**INFORME DE HITO DE CONTROL
N° 018-2024-OCI/4164-SCC**

**OBRA: “MEJORAMIENTO Y AMPLIACIÓN DEL SERVICIO DE
AGUA POTABLE URBANO EN LA INSTALACIÓN DE LA
LÍNEA DE IMPULSIÓN DEL POZO TUBULAR N° 4, AL
RESERVORIO R-IV, EN EL SECTOR MONTE CHIMBOTE DEL
DISTRITO DE CHIMBOTE DE LA PROVINCIA DE SANTA DEL
DEPARTAMENTO DE ÁNCASH”,
CON CUI N° 2515380**

**HITO DE CONTROL N° 03 – EJECUCIÓN CONTRACTUAL Y
VALORIZACIÓN N° 2**

Imagen n. ° 21
Plano n. ° 21, E-1 "Reservorio: Detalles muro y Cimentación" –
Detalle de Armado de Acero Reservorio

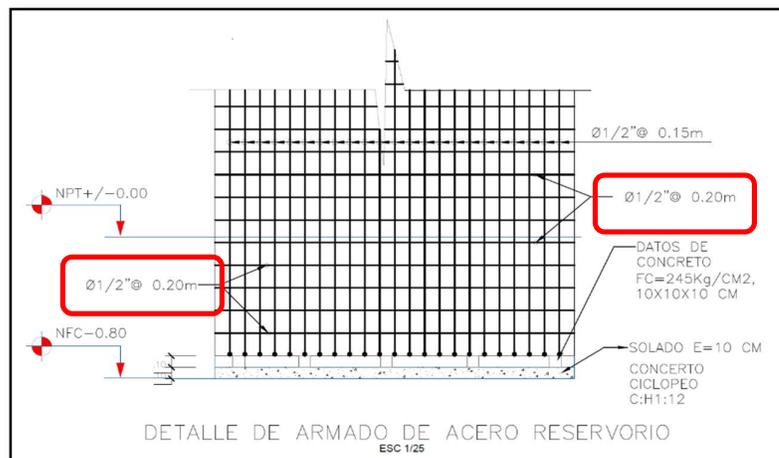
De la imagen n. ° 21, se puede observar que la distribución correspondiente al acero horizontal es de 1/2", espaciada a cada 0.20m, distribuido en toda la altura del muro del reservorio.

Imágenes n. °s 22 y 23
Distribución de acero de muro de reservorio

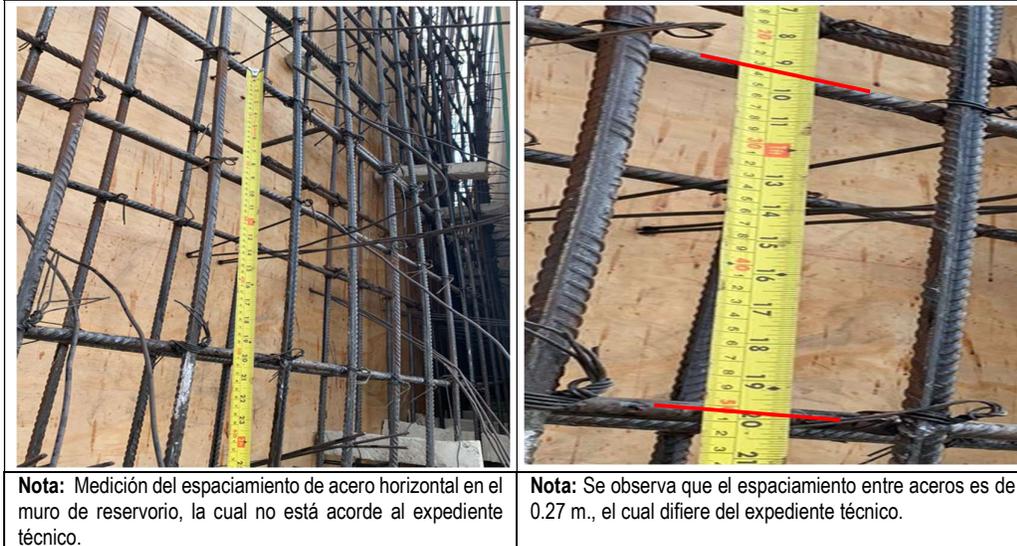
Nota: Medición del espaciamiento de acero horizontal en el muro de reservorio, la cual no está acorde al expediente técnico.

De las imágenes n. °s 22 y 23 se observa que la distribución de estribos no está de acuerdo a lo señalado en el Plano n. ° 21, E1 "Reservorio: Detalles muro y Cimentación" del expediente técnico aprobado, el cual indica que la **distribución de acero horizontal Ø1/2" para el muro del reservorio debe estar espaciada a cada 0.20m**; sin embargo, al realizar la medición este espaciamiento es de **0.27m**, generando de esta manera que la estructura no se comporte de una manera adecuada e incumpliendo lo detallado en el plano del expediente técnico aprobado.

Imágenes n. °s 40 y 41
Waterstop instalado en base de muro de reservorio

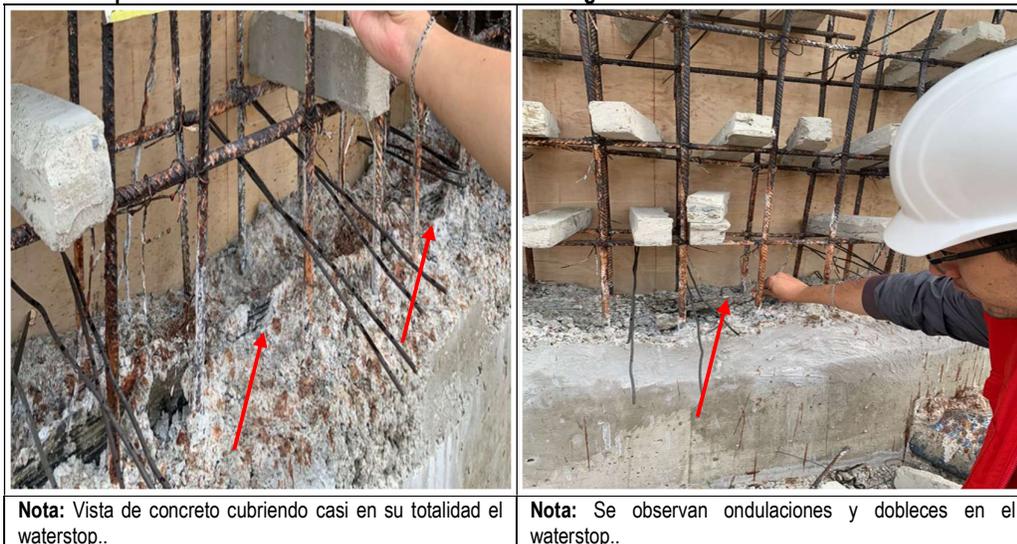
Nota: Vista de instalación de waterstop con concreto cubriéndolo casi en su totalidad.

Nota: Vista de instalación de waterstop con ondulaciones.

Como se observa en las imágenes n.º 38 y 39 el Waterstop debe ser colocado firmemente en su lugar y asegurarlo sin que esta se doble, estas deben quedar completamente extendidas, ambas sobre un mismo plano (a 180°), evitando dobleces y ondulaciones, además que se debe dejar la superficie rugosa antes de proseguir con el vaciado de concreto, para que este tenga una mejor adherencia.
